# 湘南桂台地区・庄戸地区の 地盤沈下等について

横浜市栄区庄戸3-6-17

本田瑛美

### 岩石試験の結果(地盤は密度小さく、強度は低い)

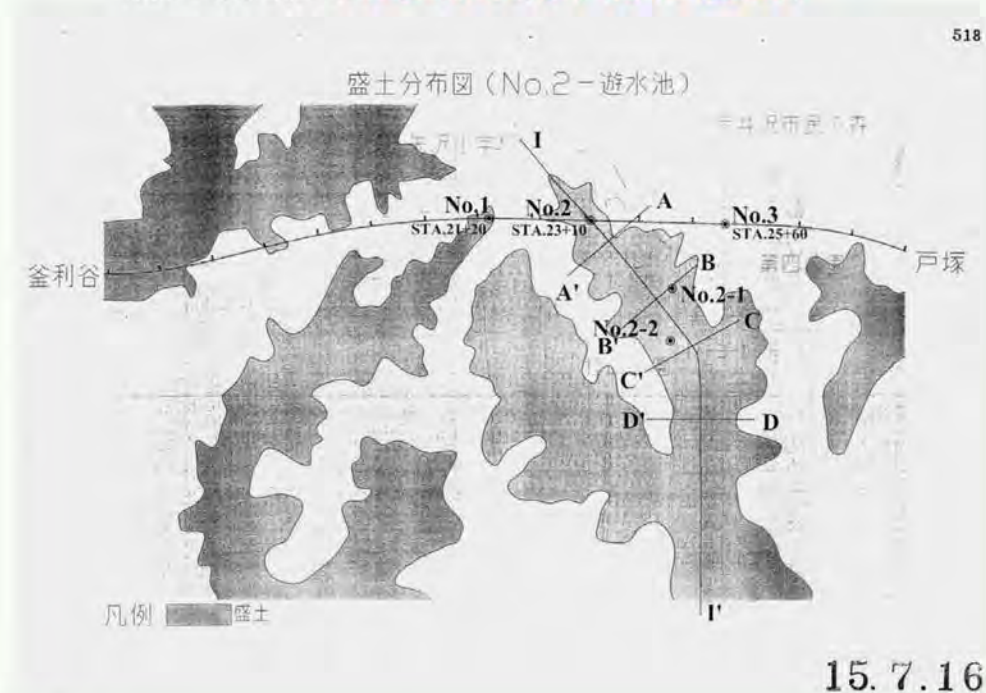
凝灰質砂岩 N t s(CL)は  $\gamma_t=19.96(\text{kN/m}^3)$ 、凝灰質砂岩 N t s(CM)は  $\gamma_t=19.81(\text{kN/m}^3)$ の値を有す。一般的な軟岩の密度について「堆積軟岩の工学的性質とその応用」(土質工学会、P44)によれば  $15,000\sim 26,000 \text{ kN/m}^3$  (平均値= $20,000 \text{ kN/m}^3$ ) 程度であることが示されており、調査地の岩盤は一般的な密度を示す。

凝灰質砂岩 N t s(CL)は  $q_u=1,471(\text{kN/m}^2)$ 、凝灰質砂岩 N t s(CM)は  $q_u=3,995(\text{kN/m}^2)$ の値を有す。一般にいわゆる軟岩の範囲  $20,000 \text{ kN/m}^2$  以下に比べると、軟岩の中でも強度の低いグループに位置する。

### 桂台トンネルの縦断計画

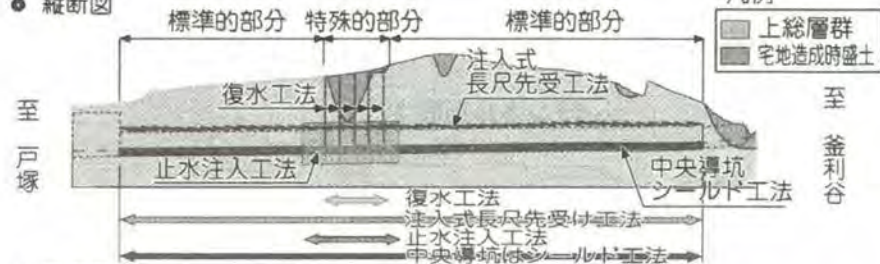
(多くの補助工法を用いなければ地盤沈下は避けられない)

### ボーリングNo2'柱状図(1)

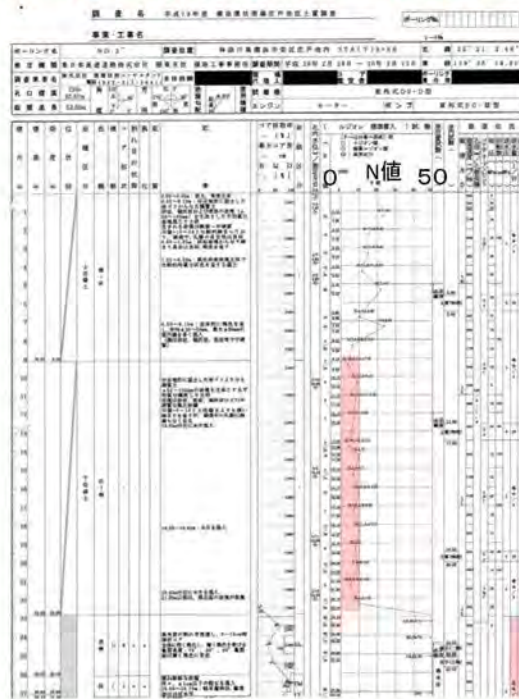
(盛土部は上部より下部の方が軟らかく、その下の岩盤は水を通す可能性がある)

### ボーリングNo2'柱状図(2)

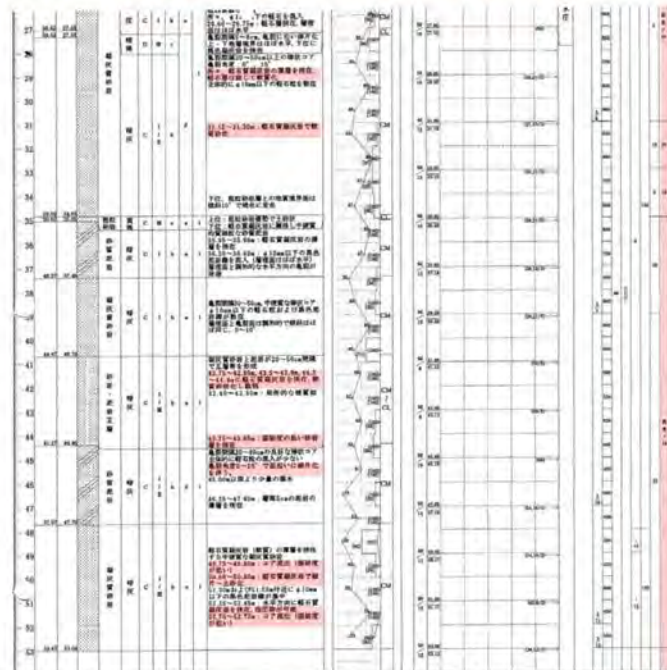
(岩盤の中に砂の部分がある)
